委員および一般からのご意見

委員からの流域委員会の審議に関する意見、指摘(2005/7/25～2005/8/4)

一般からの流域委員会へのご意見、ご指摘(2005/7/25～2005/8/4)

[参考資料 A-2] 水位流量曲線図

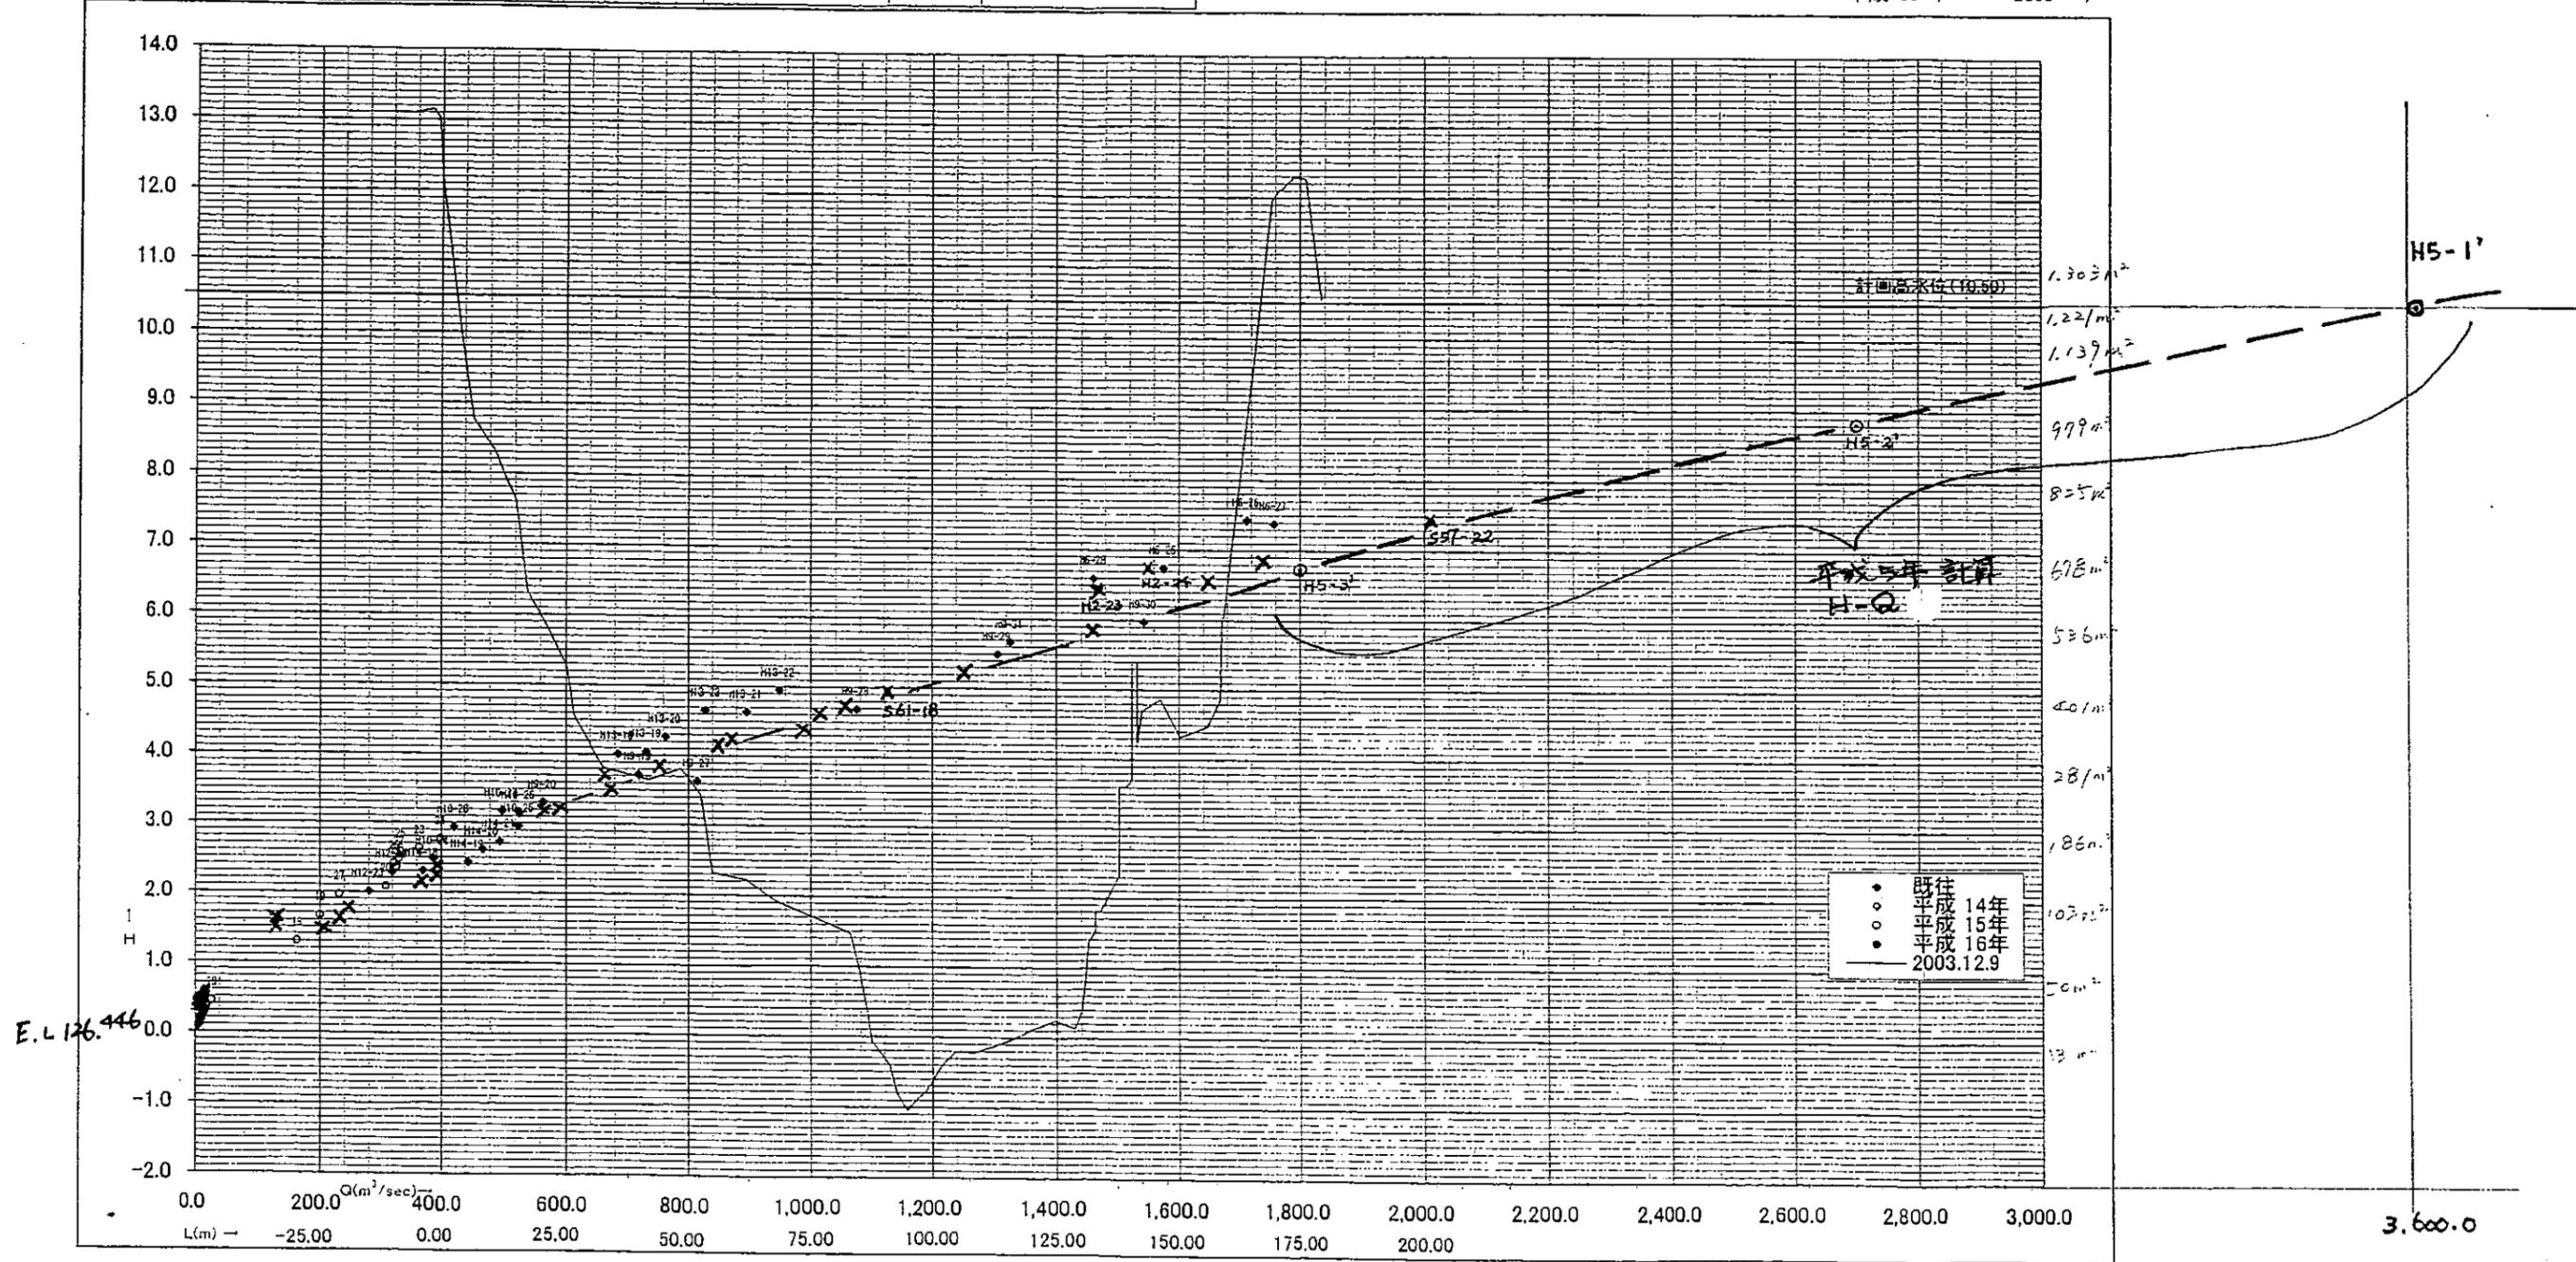
私は全ての観測流量表から水位流量実測値を岩倉観測所地点横断面測量図にプロットし、上記 H-Q 曲線の適合度を検証してみた。プロットが重なるところを除いているが、明らかに適合している。〔参考資料 A-2 「水位流量曲線図」〕

【参考資料C】

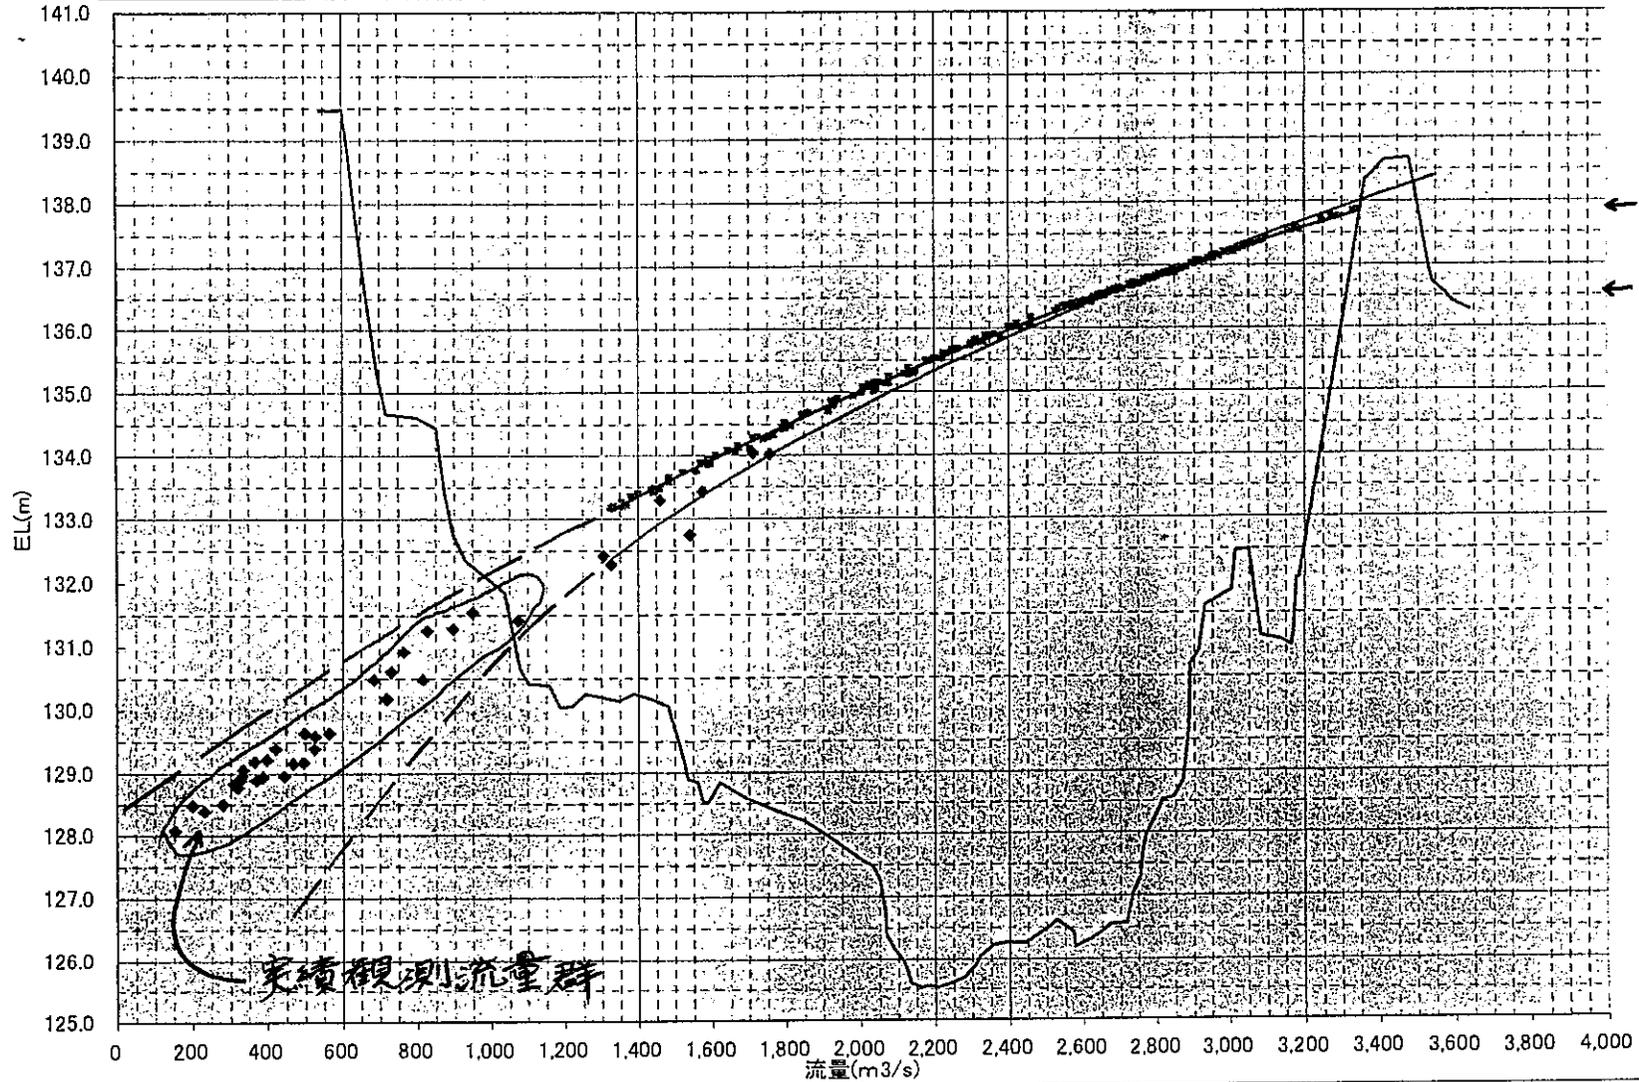
この資料は、気象の自然科学を無視した「異常引伸ばし仮想洪水」のトリック数値ではあるが、計らずも真の岩倉峡疎通量（現況）に近い流出計算値が表出している。

島ヶ原地点ピーク流量 4,149 m³/s（到達量）がそれである。岩倉観測所地点での島ヶ原地点迄の残流域は 4.39%あるので、単純にその割合を差し引くと、《4,149 - (4,149 × 0.0439) ≒ 3,967 (m³/s)》。すなわち岩倉観測所地点では 3,967 m³/s の疎通量が認められるということである。この時の岩倉観測所地点へ壁立てで、漏れなく押し寄せる流出計算値としてのピーク流量は《5,887 - (5,887 × 0.0439) ≒ 5,629 (m³/s)》。

[参考資料 D-2]

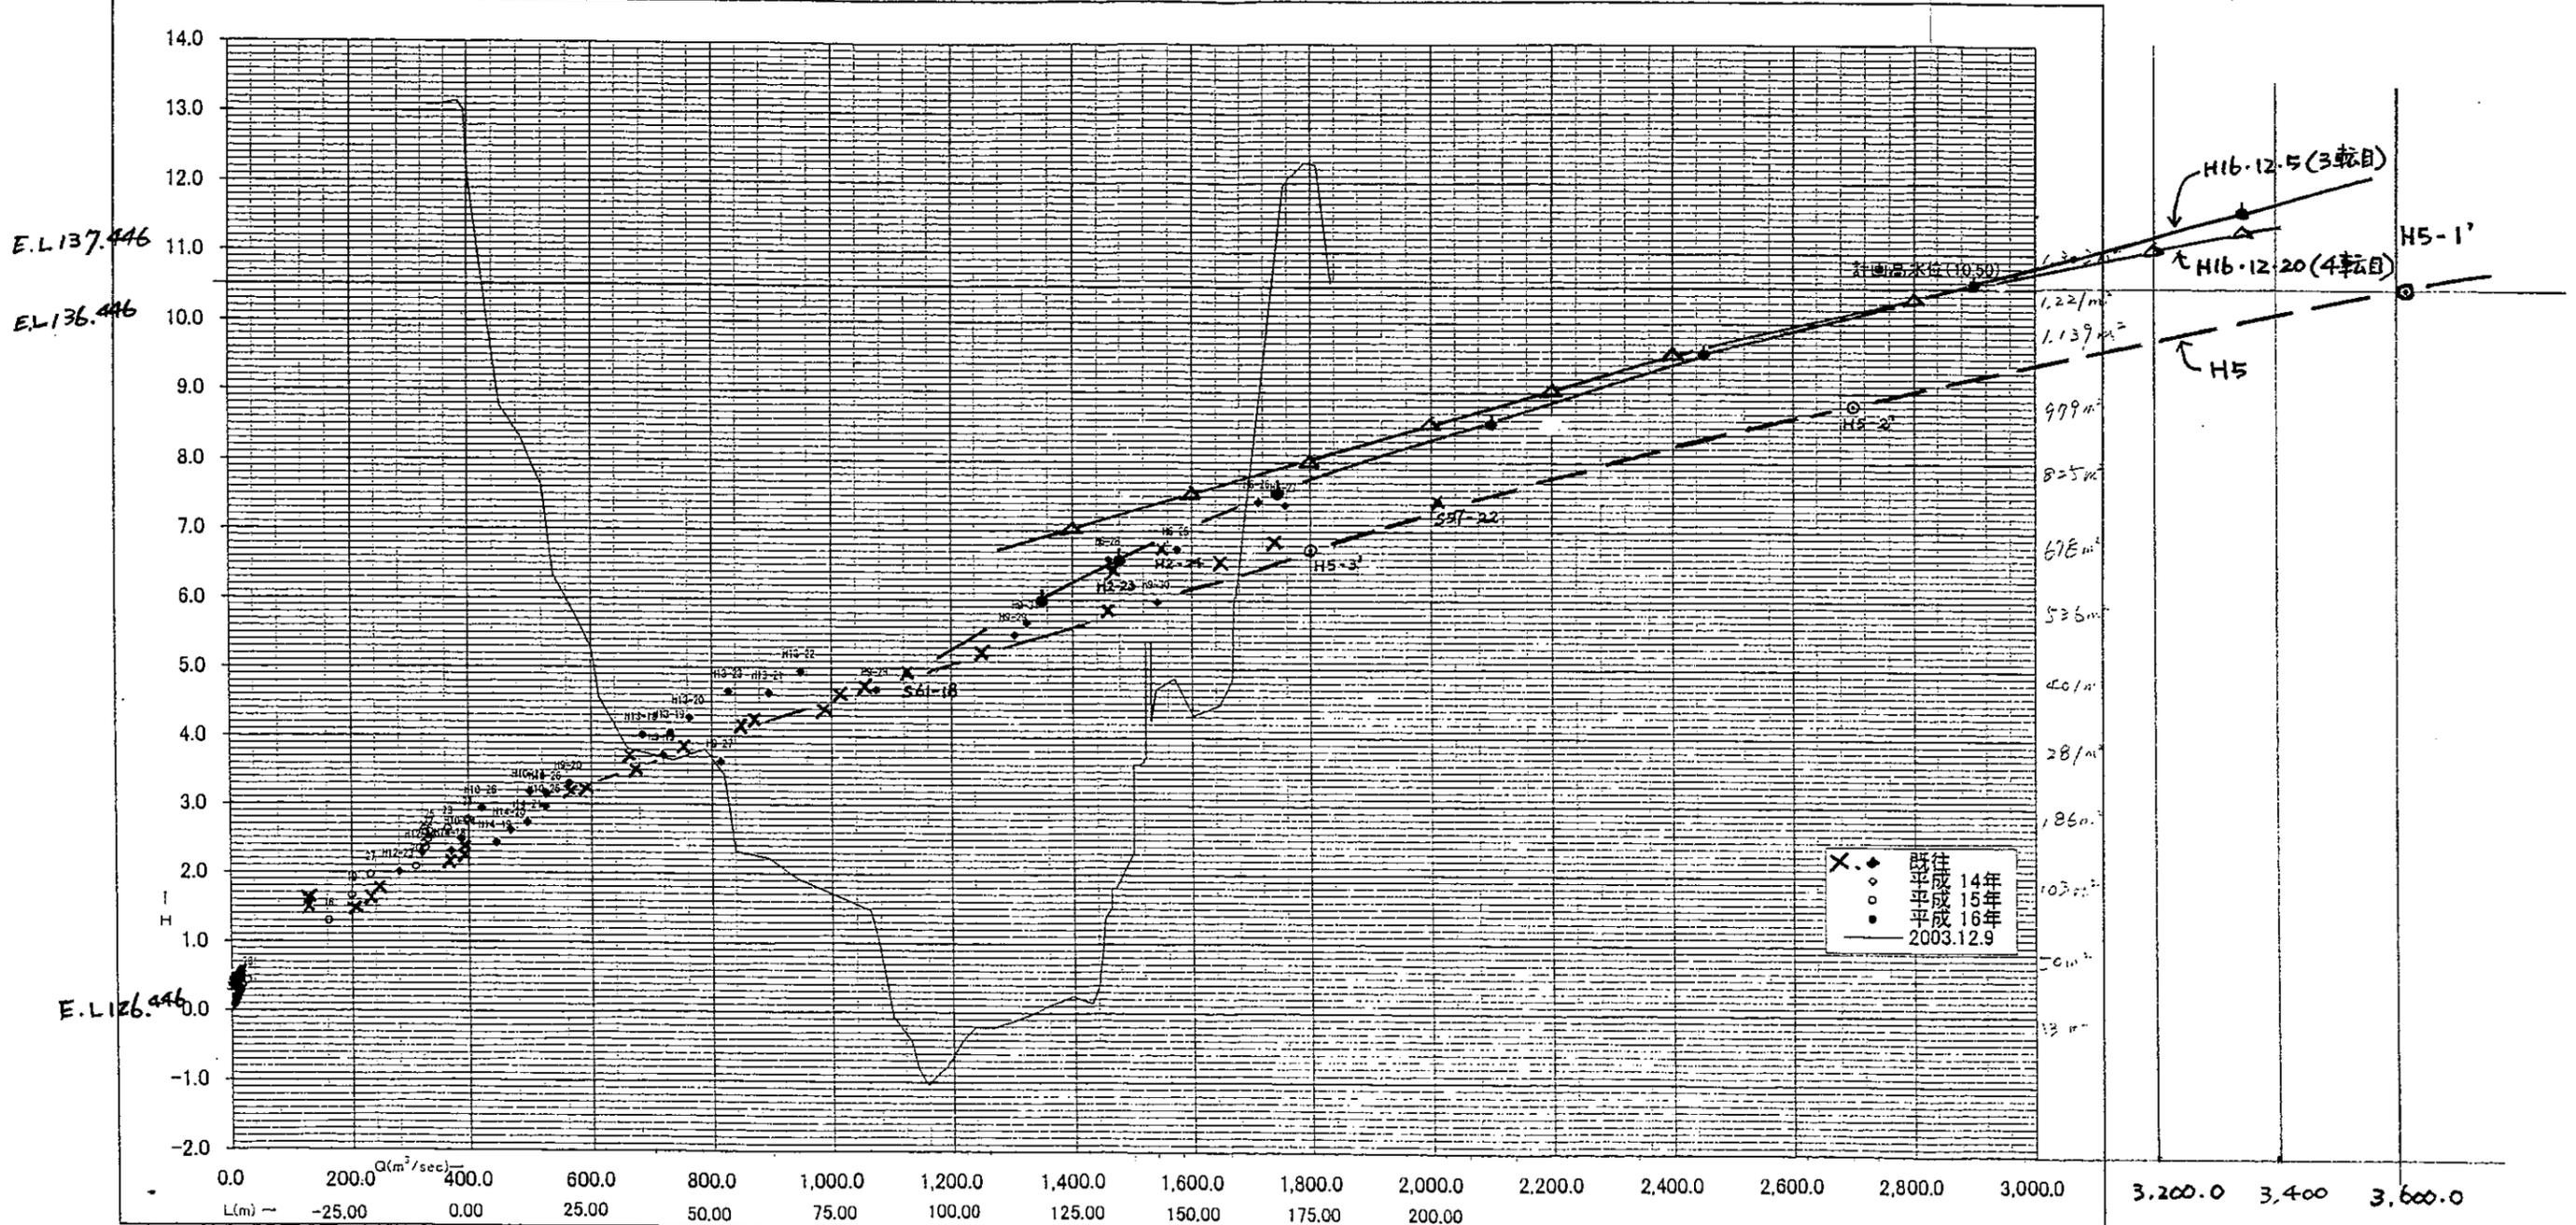
全ての流量観測値を網羅した [参考資料 A-2 「水位流量曲線図」] に 2 つの曲線を落としてみるが、2 つ共低水位観測群から外れていくのが歴然としている。不自然である。[参考資料 D-2]

※ H16.12.5 及び H16.12.20 版の2つの曲線共、観測実績値とひどく乖離し不自然であり、H5の曲線が正解であることが一目でわかる。(浅野)
 ※ 河道掘削計画で平均河床が約2.5m下るので、疎通量増大は現況高水位でもって 136 m³/s 以上となる。(浅野試算)

図 21 瀬田川の更なる改修による水位上昇抑制

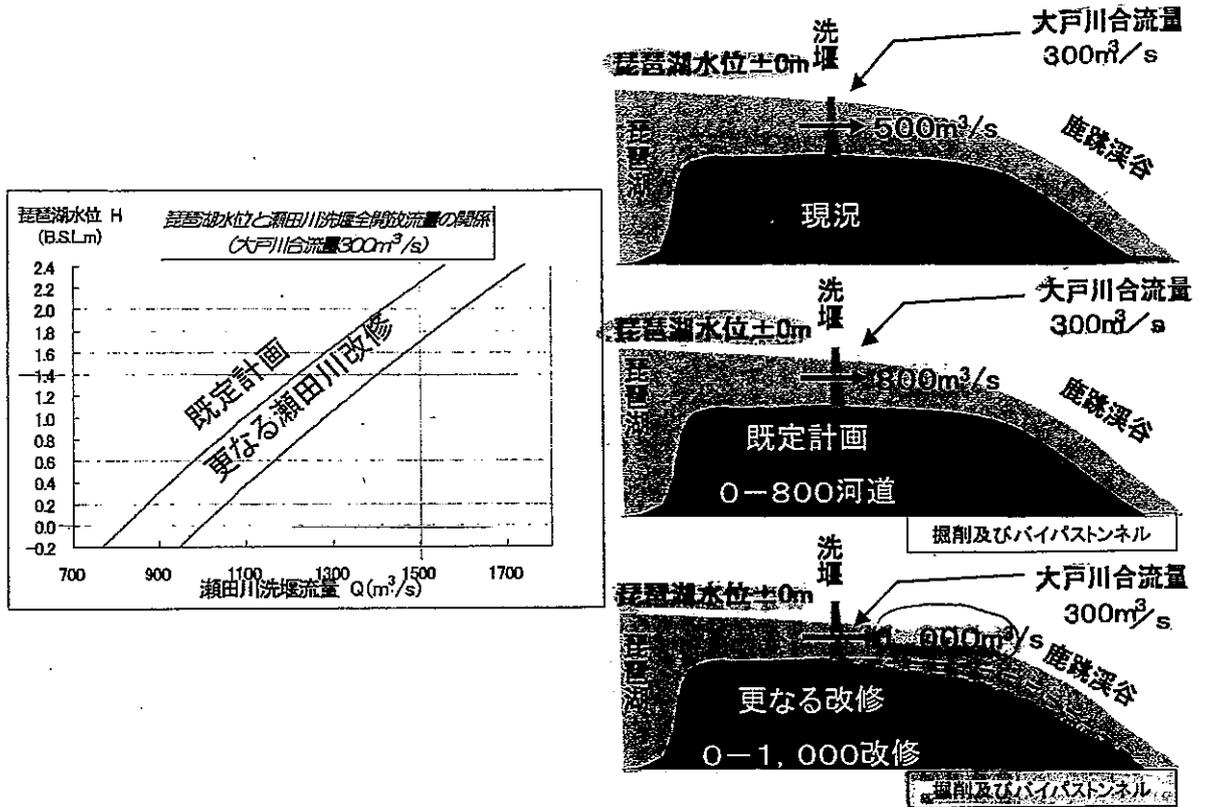
天ヶ瀬ダムの現在の放流能力が、洪水期制限水位で約1000m³/sですから、この「資料」の「図21」(p.23)(→別紙2参照)と対比して考えれば、これは次のように言い換えることが出来ます。

“瀬田川の流下能力は現況、BSL±0で500m³/sしか無いが、これを「掘削及びバイパストンネル」工事の実施により、天ヶ瀬ダムの洪水期制限水位における現在の放流能力にほぼ等しい1000m³/sに引き上げた場合には、これに丹生ダム貯水容量の2000万m³増量が伴うことにより、従来このダムで計画していた渇水対策容量4050万m³を琵琶湖に貯留したとしても、琵琶湖の治水リスクの増大を抑制出来る”

図 2 2 水位上昇の抑制効果（低下量）

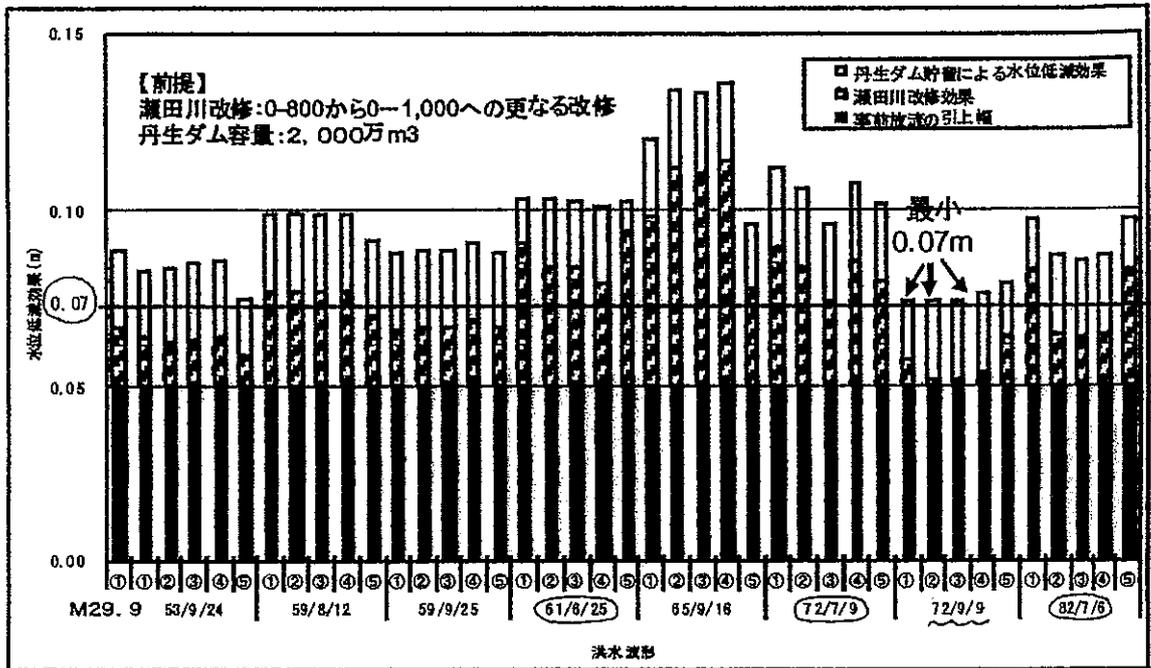
そこで改めてこの「資料」を見た時に先ず気の付くのは、p.23 下段の「図 2 2」(→別紙 2 参照)に“瀬田川改修により可能となる事前放流 (5 cm)”との書き込みがあることです。つまり琵琶湖 4050 万 m³ 貯留により梅雨期の制限水位 (BSL-20cm) を (BSL-13cm) に 7 cm 引き上げたとしても、そのことによる治水リスクの内の 5 cm 分は上記 500m³/s→1000m³/s への瀬田川改修だけで達成されるという訳です。これだけでも 3000 万 m³ 以上の貯留に相当しますが、次に「資料」(p.24)にある棒グラフを見ればこの点が更にはっきりします (→別紙 3 参照)。

しかしこのグラフを良く見て気付くことは、9 洪水の内、6 月～7 月の梅雨期のものは 3 例のみで、他の 6 例は 8 月～9 月の発生ですから台風によるものと考えられることです。しかしそもそも異常洪水は、「平成 6 年洪水」を見ても分るように梅雨期の降雨不足が原因で発生するものであることから、4050 万 m³ 貯留はこの時期のために行うものであり、この時期に大雨が降った場合に琵琶湖周辺部に治水リスクが発生するという話なのであって、この時期さえ乗り切ればその年の異常洪水問題の発生は無く、仮に 7 月下旬の水位が BSL-13cm を維持していたとしても、台風シーズンに入る 8 月～9 月については従来の第 2 期制限水位である BSL-30 cm まで水位を下げれば良い訳です。従って⑤、⑦、⑨のみを検討すれば良く、上記の⑧を含む 6 例はこのテーマには無関係です。

そのつもりでこのグラフを見直しますと、先ず⑤、⑦の 2 洪水の棒グラフから分ることは、最上部の「丹生ダム貯留による水位低減効果」を除いた「瀬田川改修効果」と「事前放流の引上幅」だけで既に 0.07 (7 cm) を上回っていることです。残る⑨の場合も 5 本の棒グラフの内、2 本は 0.07 を上回り、残り 3 本も 0.06 を上回っています。つまり異常洪水対策として琵琶湖に 4050 万 m³ を貯留したとしても、「瀬田川の改修」のみで琵琶湖周辺部の治水リスクは殆んど解決されることとなります。私達は近畿地方整備局のこの「資料」が単に丹生ダムの規模を大きくせんが為の恣意的なものとの疑いを持たざるを得ません。
